STACY施設の変更に係る
設計及び工事の計画の認可申請書
〔核計装(起動系)の計測範囲の表記の変更〕

日本原子力研究開発機構 原子力科学研究所
臨界ホット試験技術部

令和5年8月31日

申請の経緯及び概要

現行の設工認申請書
(起動系核計装の設計仕様より抜粋)

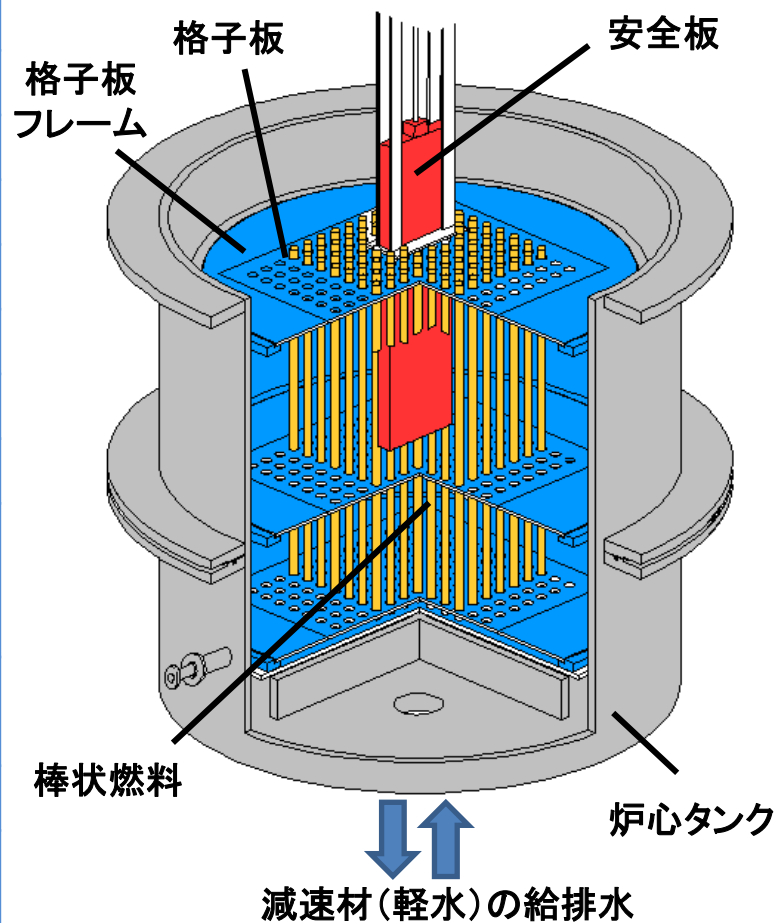
- STACYの起動系核計装(既設)は、その計測対象である中性子束を中性子カウント毎秒(単位: s^{-1})で計測している。起動系核計装が実際に計測する物理量が「中性子カウント毎秒」であることを踏まえて、起動系核計装の計測範囲の表記について、従来の「原子炉出力(単位:W)」から「中性子カウント毎秒(単位: s^{-1})」に変更する設工認申請を行う。
- STACYの確実な運転再開に向けた高経年対策として、起動系の検出器を更新する。(今後、設工認申請書の一部補正により記載を追加)

起動系は、中性子カウント毎秒(単位: s^{-1})を計測

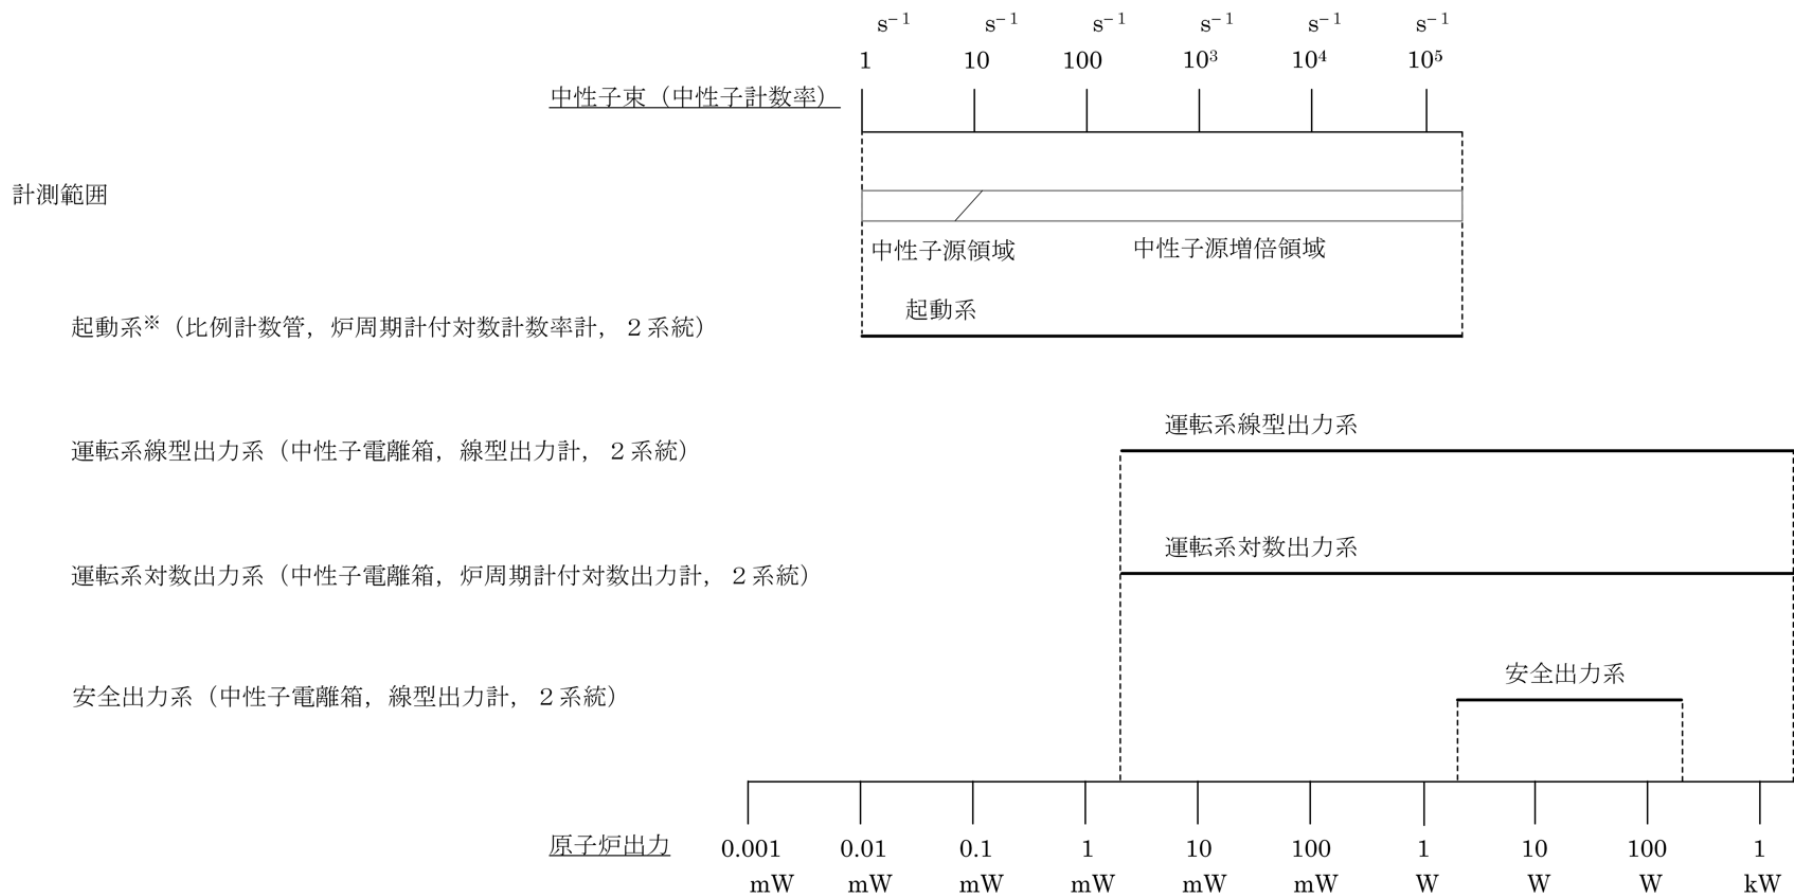
検出器の種類	計測範囲		系統数
	変更前	変更後	
B-10比例計数管	$1 \times 10^{-5} \sim 2 \times 10^0 \text{ W}$	$1 \sim 2 \times 10^5 \text{ s}^{-1}$	2系統
	$-100 \text{ s} \sim \infty \sim +5 \text{ s}$	$-100 \text{ s} \sim \infty \sim +5 \text{ s}$

※本図は、核計装各系統が計測する範囲を原子炉出力に重ねて示したものであり、起動系の計測範囲は原子炉出力のそれと厳密に一致するものではない。また、炉心を構成するときは、炉心内中性子束分布と各核計装の計測範囲を考慮して、起動系及び運転出力系の検出器を炉心タンク内に適切に配置し、**起動系と運転出力系並びに運転出力系と安全出力系の計測範囲をオーバーラップさせることにより、中性子束を連続的に計測する。**

- 起動系の検出器(B-10比例計数管)の更新は、従来の検出器と同等の性能(検出器の種類、計測範囲、系統数等)を有するものに交換するものである。

図-2 核計装の計測範囲

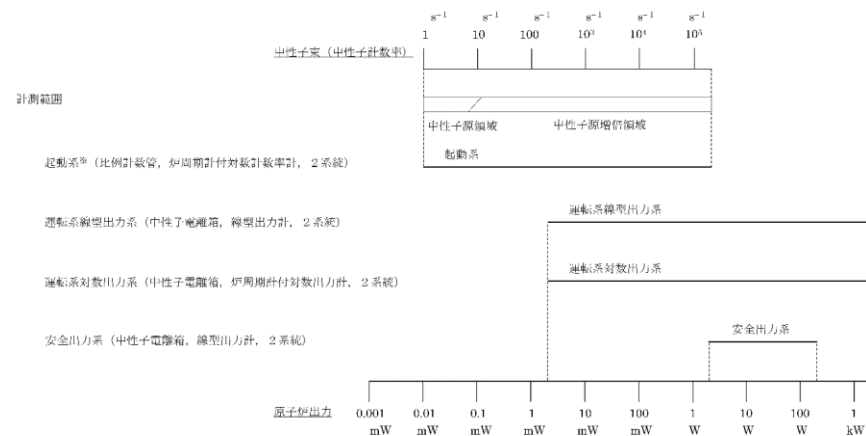
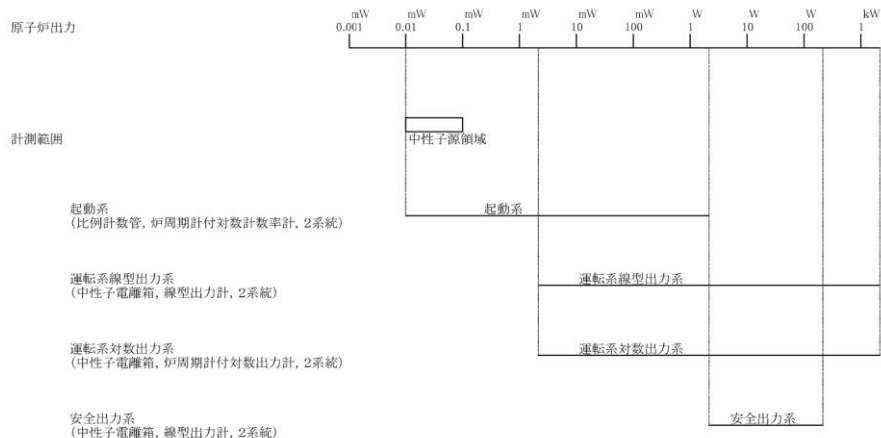
※本図は、核計装各系統が計測する範囲を原子炉出力に重ねて示したものであり、起動系の計測範囲は原子炉出力のそれと厳密に一致するものではない。また、炉心構成時は、炉心内中性子束分布と各核計装の計測範囲を考慮し、起動系及び運転出力系の検出器を炉心タンク内に適切に配置し、起動系と運転出力系並びに運転出力系と安全出力系の計測範囲をオーバーラップさせることにより、中性子束を連続的に計測する。

核計装計測範囲の図は、直近の設置変更許可の申請の際に、本設工認申請書の内容の反映を行う。

(2) 更新前後の検出器の計測範囲

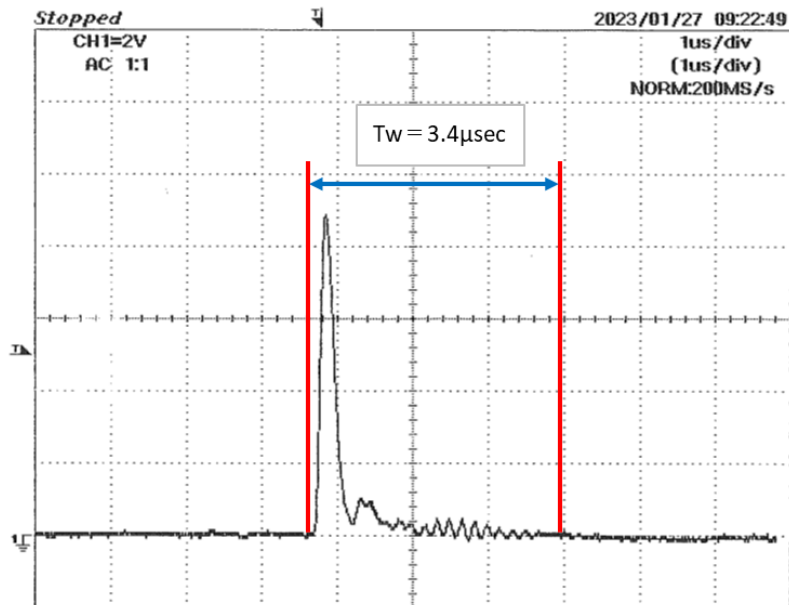
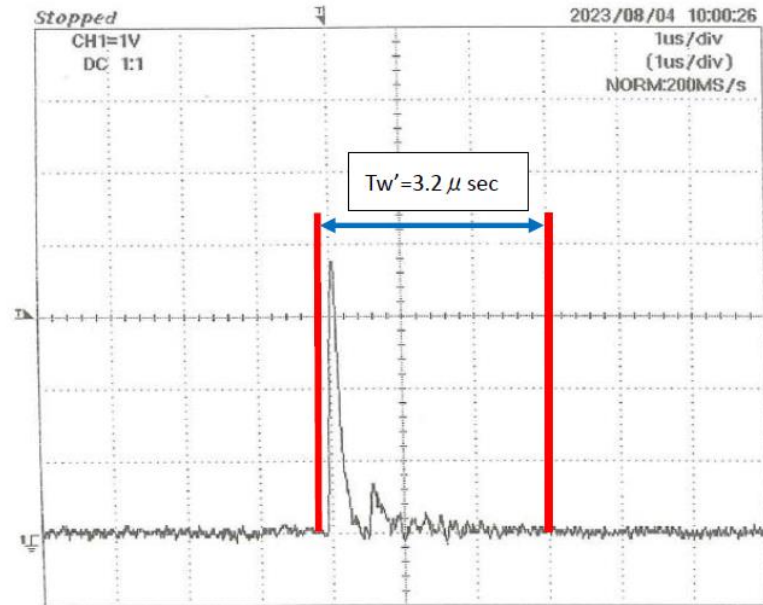
更新前後の検出器で中性子を検出した際のパルス幅をそれぞれ計測し、同等の計測性能を有していることを確認した。

- 更新前の検出器のパルス幅 $3.2\ \mu\text{s}$ に対し、更新後の検出器におけるパルス幅は $3.4\ \mu\text{s}$ と同等の性能であり、 $1/3.4\ \mu\text{s} = 2.94 \times 10^5$ パルス検出/sであることから、既設の計測範囲 ($1 \sim 2 \times 10^5$ cps) を満足することを確認した。
